文書番号：C-300
株式会社マコメ研究所

HS-320, HS-321 推奨ホルダーについて

1. 対象製品

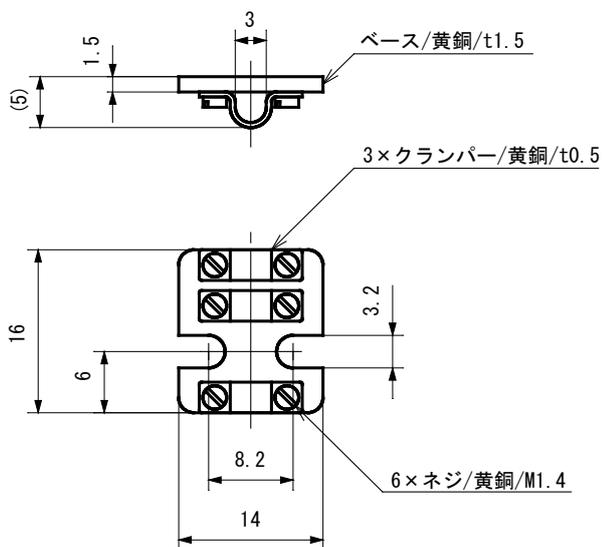
HS-320 と HS-321 の推奨ホルダーを D-4 から D-320 に変更します。

従来推奨品：D-4 → **変更品推奨：D-320**

2. 相違点

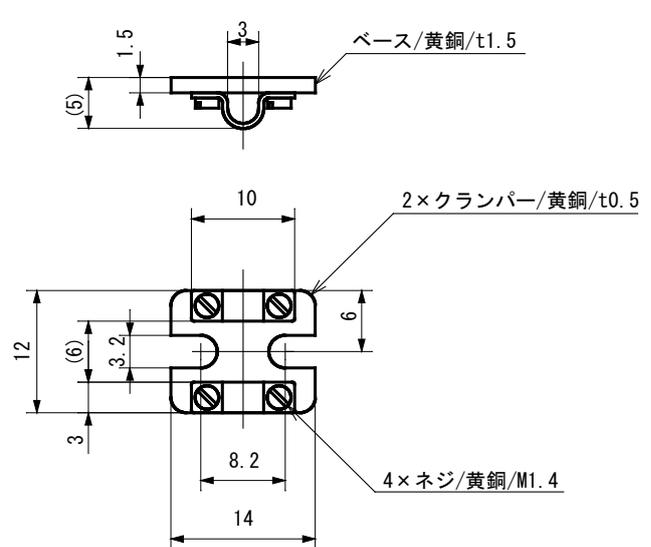
外形は異なりますが、材質、取り付け寸法の変更はありません。

3. 変更理由

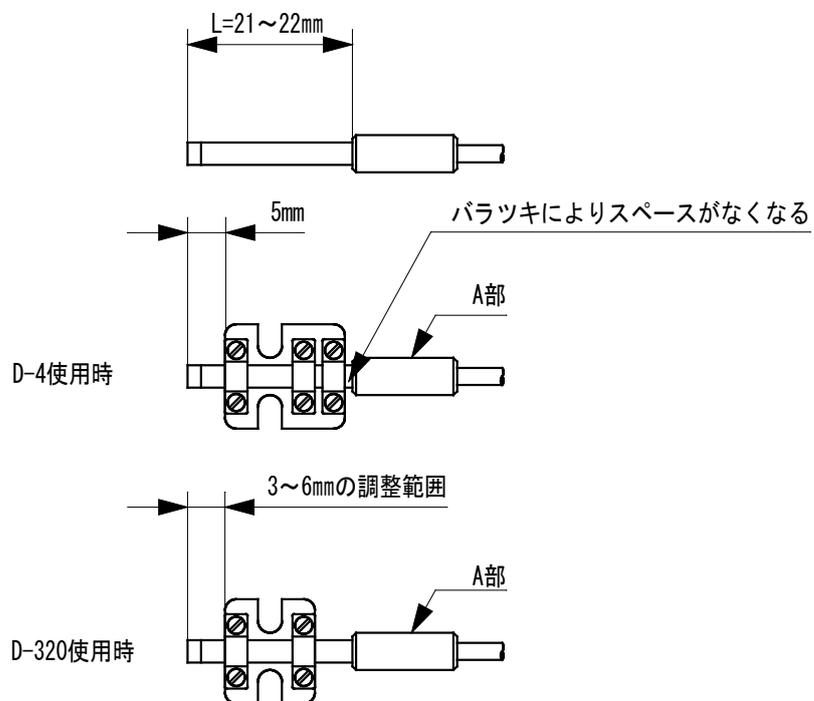
従来の推奨取り付けは、D-4に取り付ける場合、検出ヘッドの先端を5mm設けるようになっていますが、ヘッドのL長のバラツキによって、ホルダーがA部に干渉してしまい5mm以上の微調整が困難でしたが、ホルダー外形を小さくすることで、3~6mmの範囲で調整可能となります。
